PRODUKT	HOOFDGROEP	GROEP
<b>P</b>	2	23
BETR.		NO.
Tankvlotterelement		92
240		DATUM
		Jan. 86

## Service Bulletin

### Rubber balg van voerpomp bij losgenomen tankvlotterelement vervangen

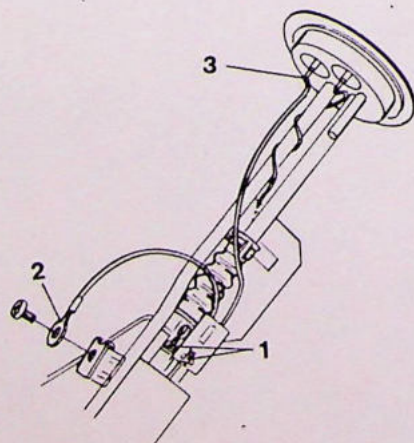
Kabelboom O/N 1 367 624-2.

N.B! De rode draad moet op een lengte van 200 mm worden afgesneden. Snijd de gele draad zo dicht mogelijk bij de kabelschoen af.

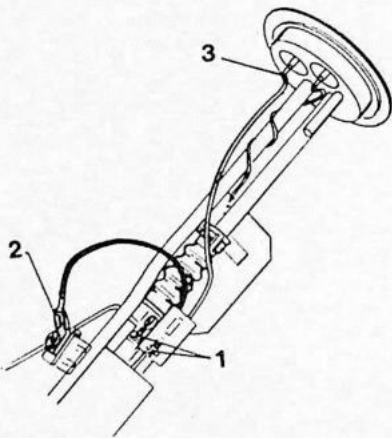
Breng een platte pen, O/N 941 881, aan waar de gele draad heeft gezeten.

1. De voerpomp (2 moeren)
2. De platte pen op de pompbevestiging
3. Trek de draad volgens de afbeelding en soldeer deze met een soldeerbout bij 3 vast.
